改善箇所説明図

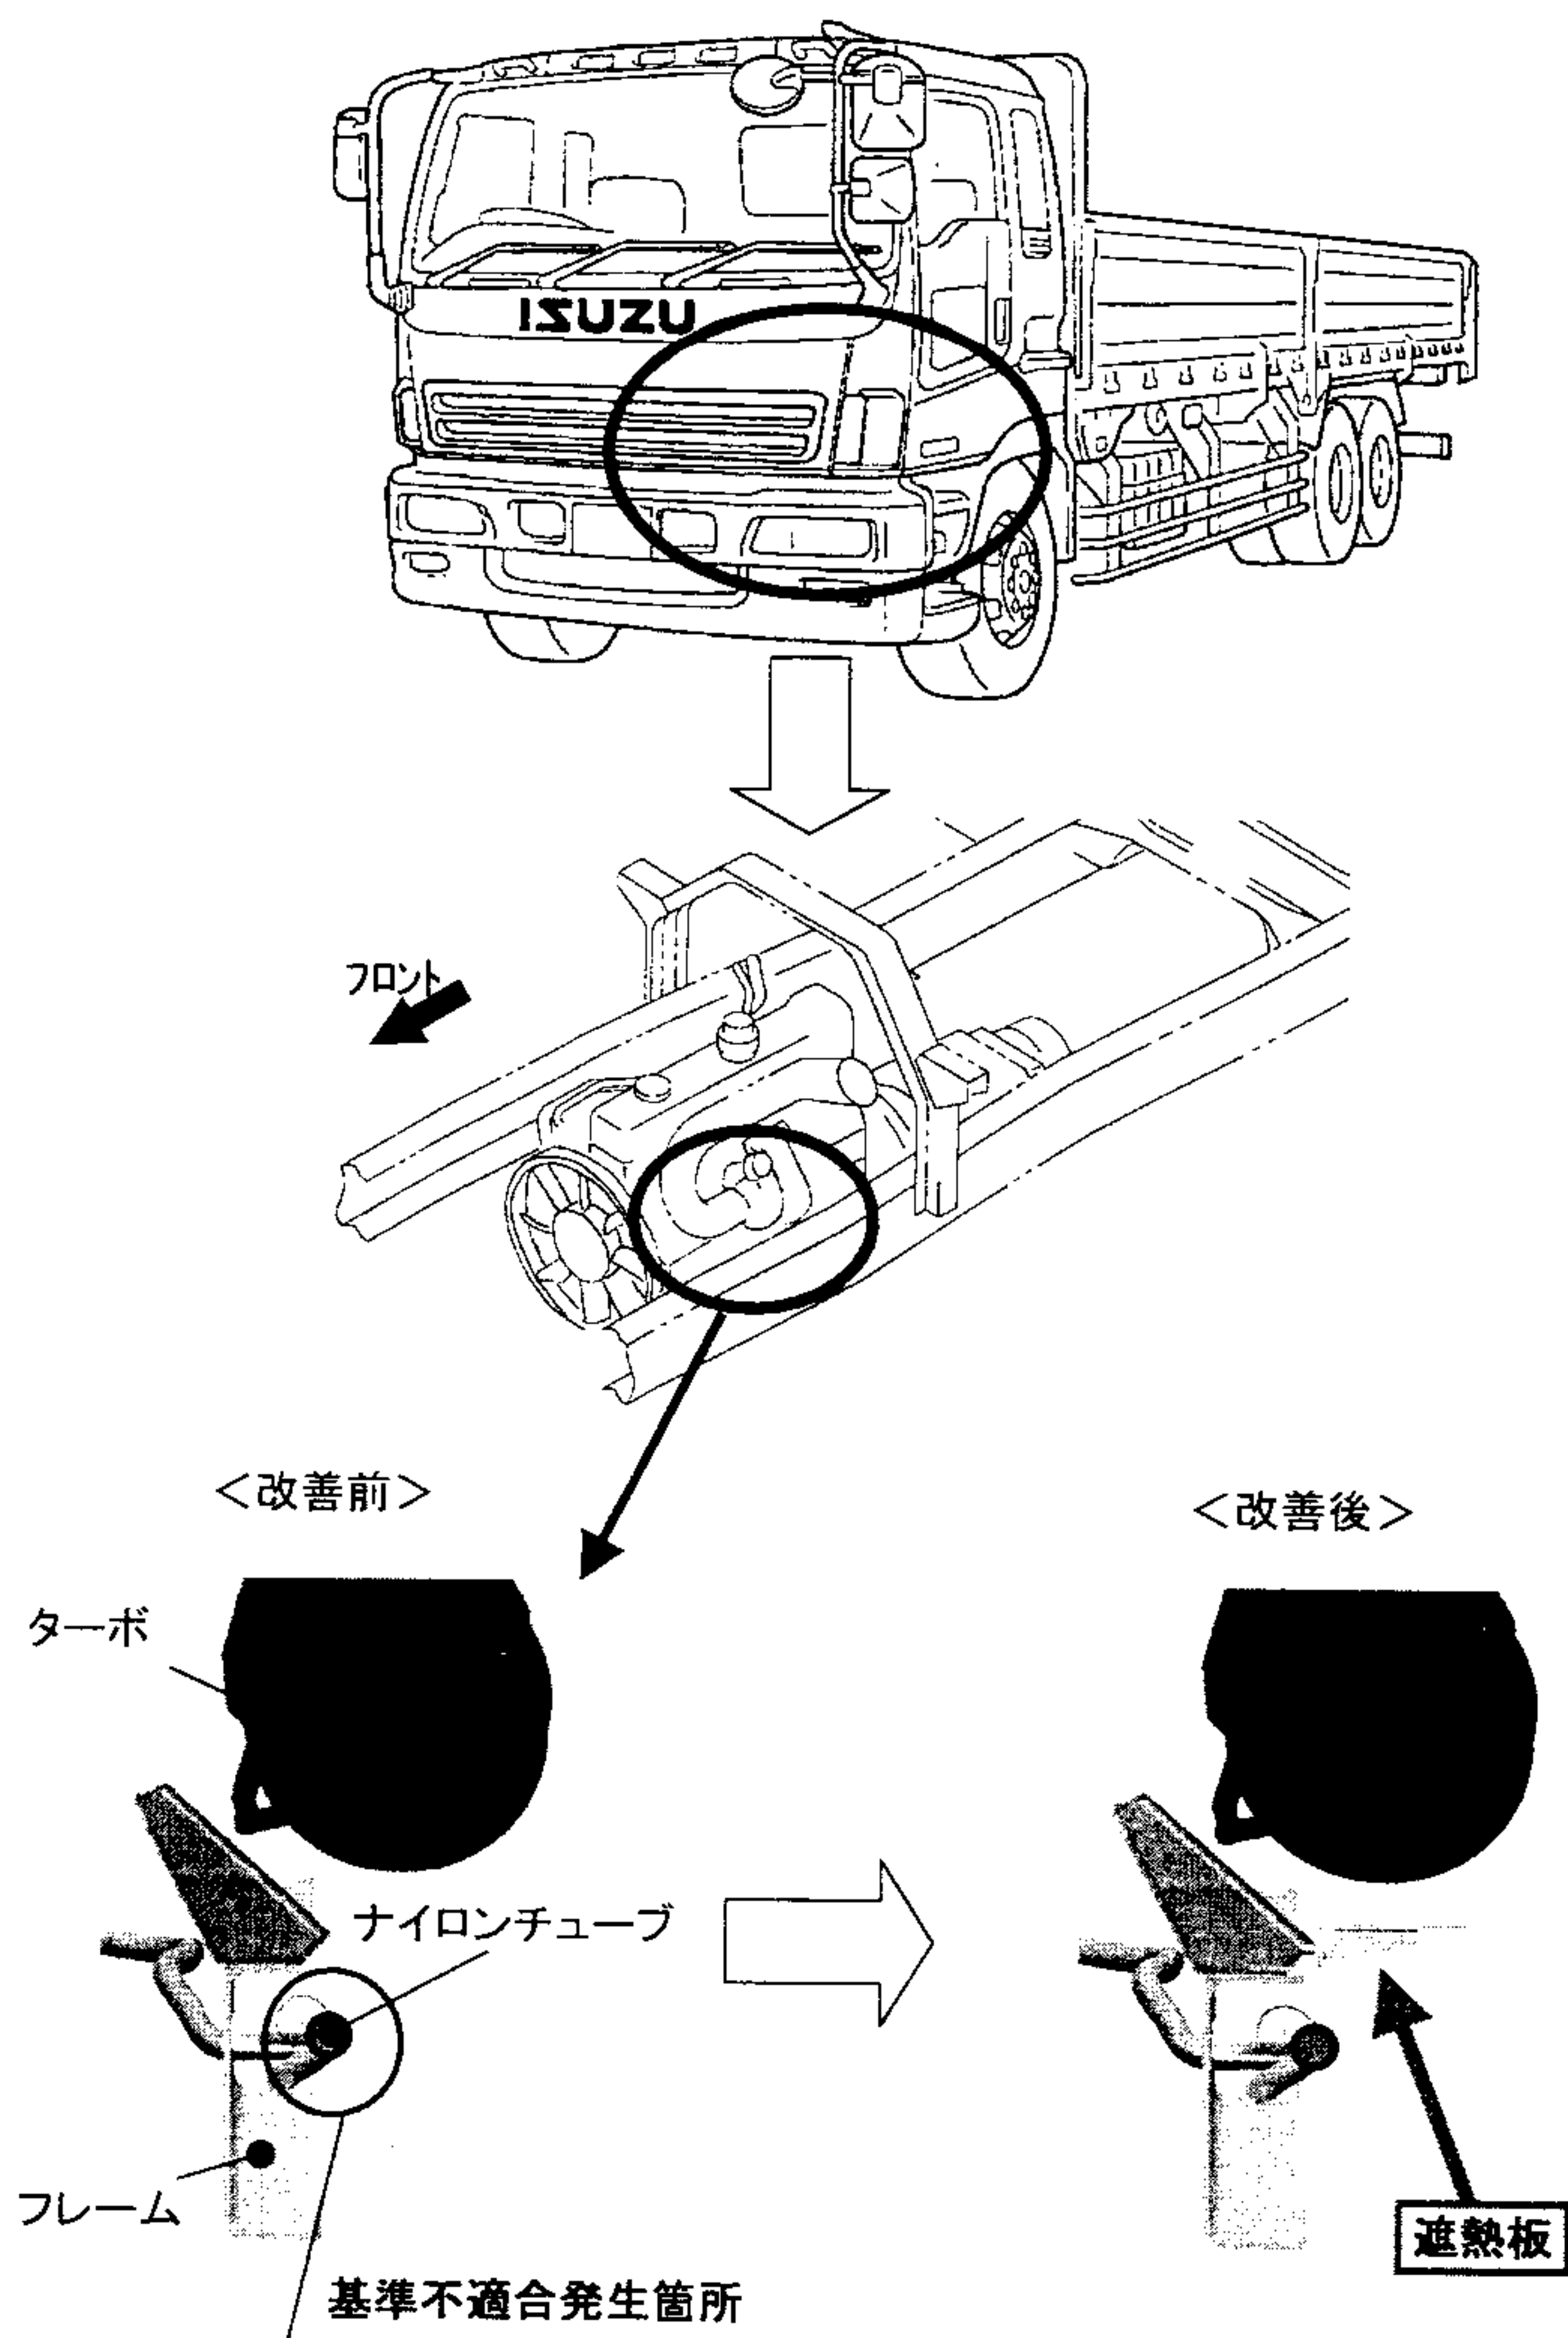
駐車ブレーキ(ホイールパーキングブレーキ)用エア配管(ナイロンチューブ)の取り回しが不適切なため、エンジンからの熱によりナイロンチューブが軟化するものがある。そのため、ナイロンチューブが損傷してエアが漏れ、走行中に駐車ブレーキが作動して、走行不能となるおそれがある。

改善の内容: 全車両、遮熱板を追加する。なお、エア配管を点検し、損傷しているものは修復する。

識別: フレーム外側ハーネス貫通孔上部に白色ペイントを塗布する。
